Dialogphase: Die Planung aus Sicht der Teilnehmerinnen und Teilnehmer

Hinweise zur Dokumentation

Abschnitt 2: Kreuzung Farnhornweg

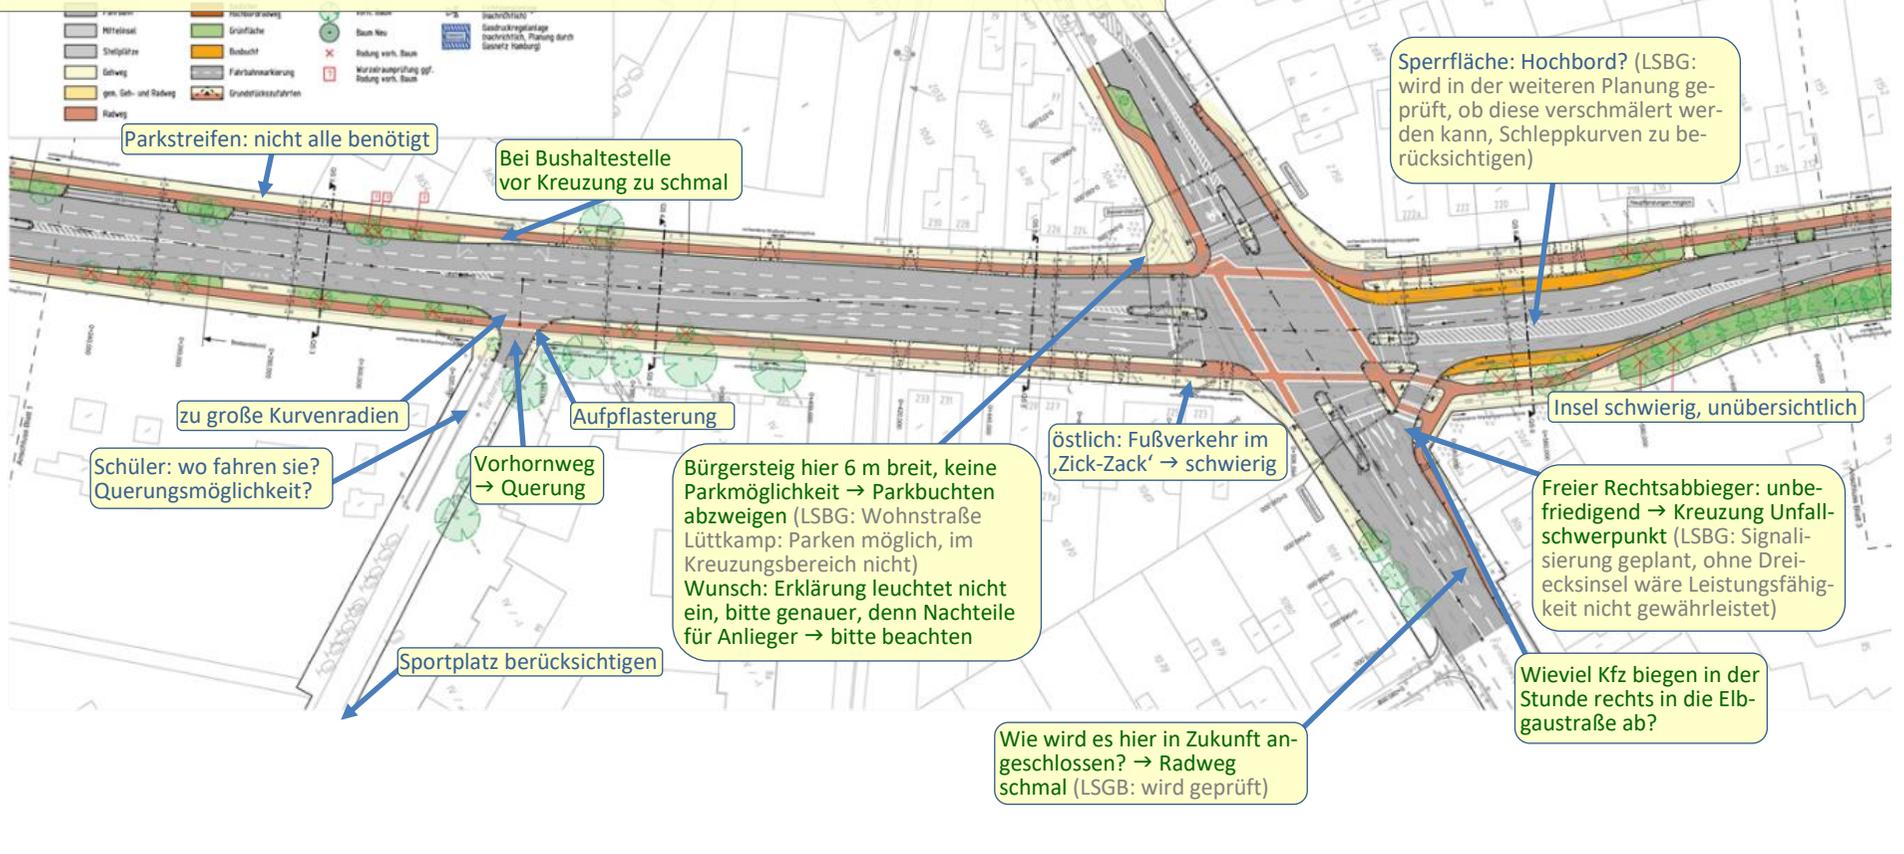
- Lüttkamp: Abkürzung aus Richtung Pinneberg → wenn hier weniger Platz: Rückstau, besser: Linksabbieger auch als Geradeaus-Spur (LSBG: Leistungsfähigkeit wurde geprüft – Hinweis Teiln.: Zeitpunkt Messung wichtig bei Prüfung)
- Tempo 30 einführen? (LSBG: zu beachten, dass Hauptverkehrsstraße)
- Unterschiedliche Einschätzungen in Bezug auf Kfz-Verkehr: guten Verkehrsfluss gewährleisten ↔ Kfz-Verkehr nicht weiter bevorzugen

- Bäume: gibt es Ersatz für gefällte? (LSBG: Ersatz vorgesehen, evtl. müssen nicht alle gekennzeichneten wegfallen; Klärung im Rahmen der nächsten Planungsschritte → Wunsch: auf jeden Fall berücksichtigen)

Abschnitt 4: Kreuzung Luttkamp Langbargheide

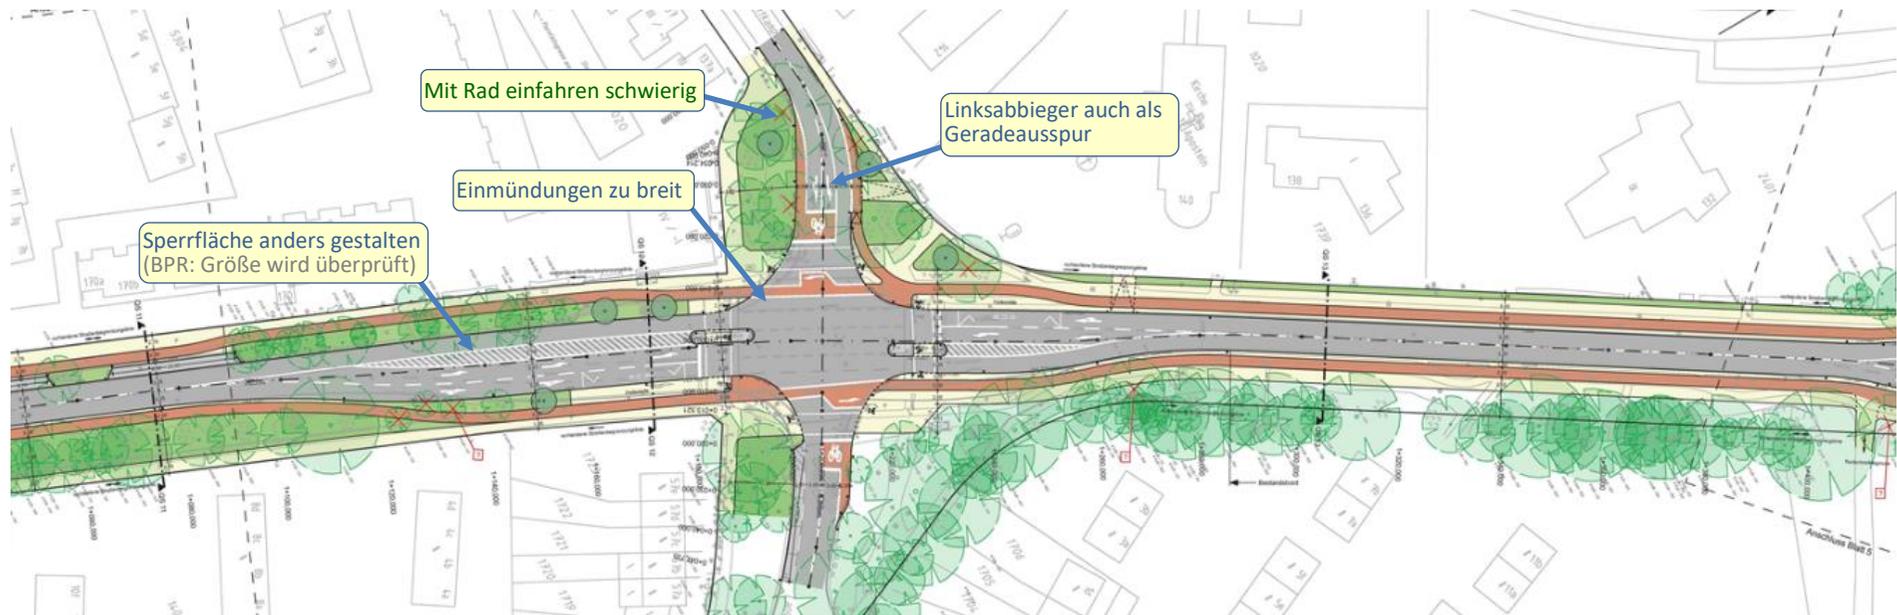
- Warum Verlegung der Haltestellen vor die Kreuzung (aktuell liegen sie hinter der Kreuzung)? (BPR: Verlegung soll Rückstau in den Kreuzungsbereich vermeiden)

- Laut Erhebung 14 Fahrzeuge/Minute: Staugefahr → Simulation kann kaum stimmen; Zweifel, dass Leistungsfähigkeit für Kfz-Verkehr nach Umbau gegeben
- Positiv: Verkehrsführung für KfZ wird einstreifig in Fahrtrichtung Norden

- Schulwege beachten: Werden Radwege auf den richtigen Seiten genutzt?

Abschnitt 5: Spreestraße bis S-Bahn- und Bushaltestelle Elbgaustraße

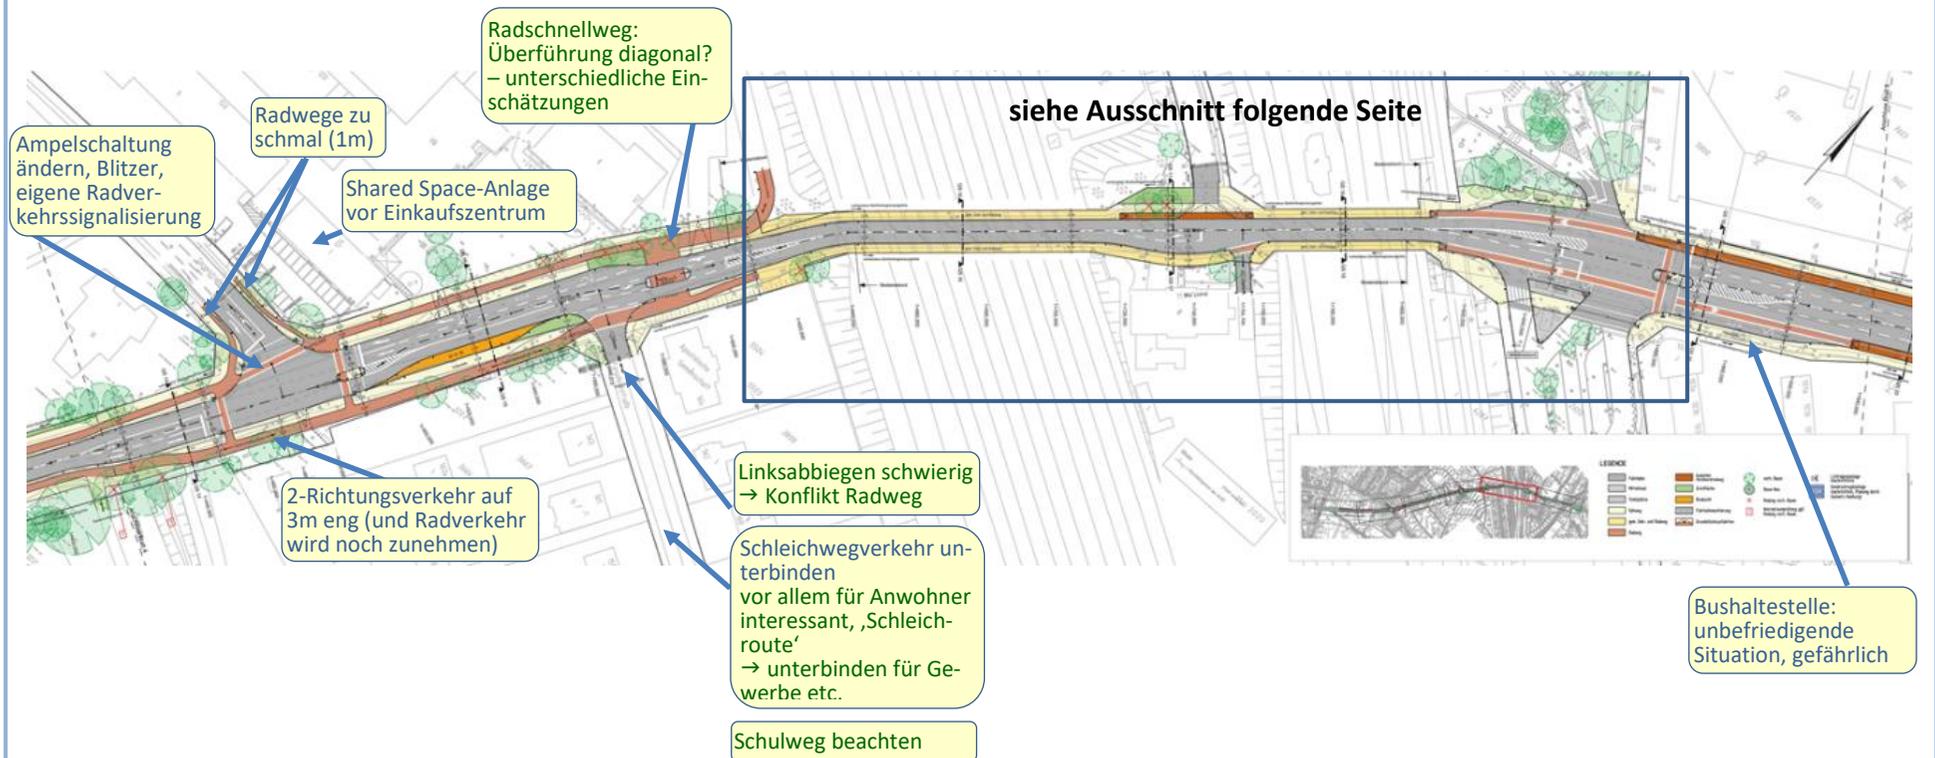
- Leistungsfähigkeit Straße erhalten steht im Konflikt mit Ertüchtigung Radroute (LSBG: teilweise Flächen von Straße zu Rad → Zustimmung von einigen)
- Wunsch: Mutiger zugunsten Radverkehr

- Winkel Einmündungen spitzer planen
- Beachten: viel Schülerverkehr
- Tempo 30 auf ganzem Abschnitt – oder: Tempo 20?

- Wie verbindlich ist die Planung? (LSBG: noch nicht öffentlich vorgestellt, Machbarkeitsstudie liegt vor; relativ sicher, dass er so kommt)

Abschnitt 5: Spreestraße bis S-Bahn- und Bushaltestelle Elbgaustraße, Detailausschnitt Unterführung

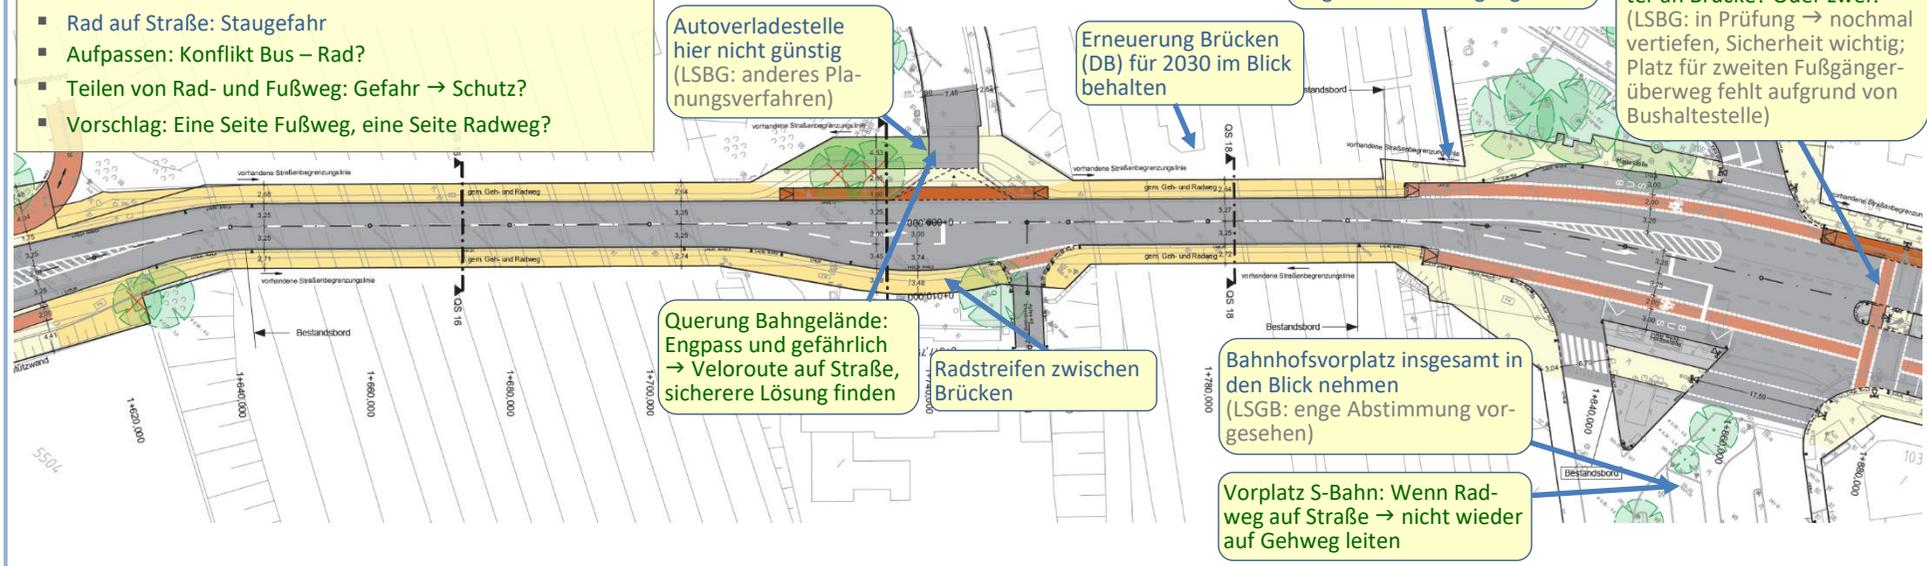
- Unterführung: Gehweg schmal (viel genutzt), Radweg sehr schmal → Benutzungspflicht? (wäre ungünstig), Vorschlag: Tempo reduzieren, Gehwege frei für Rad (LSBG: wird noch diskutiert, Sicherheit wichtig!)
- Bahnunterführung: extrem schmal: **Fahrbahn für Radfahren nutzen** (LSBG: Symbole, Reduzierung Geschwindigkeit sind Ideen, um gute Lösung zu finden)
- Piktogramme aufbringen: wichtig, damit Regelungen verständlich (LSBG: gesamter Bereich der Unterführung ‚knifflig‘, aber Begrenzung durch Brücke)
- Einzige Verbindung Lurup zur S-Bahn → sehr wichtiger Bereich
- Rad auf Straße: Staugefahr
- Aufpassen: Konflikt Bus – Rad?
- Teilen von Rad- und Fußweg: Gefahr → Schutz?
- Vorschlag: Eine Seite Fußweg, eine Seite Radweg?

- Verkehrsbelastung reduzieren, um Lösung für schwierige Situation zu finden, Einbahnstraßenregelung als Lösung?
- Blitzanlagen
- Unterführung: Ein- oder beidseitig?
- Situation Busbahnhof: LSBG im Austausch mit Verkehrsbetrieben, Abstimmung vorgesehen

- Auch hier Thema: Taubenkot
- Problem: Tauben im Brückenbereich → ungünstig für Radfahrer
- Beleuchtung in Unterführung sollte heller werden
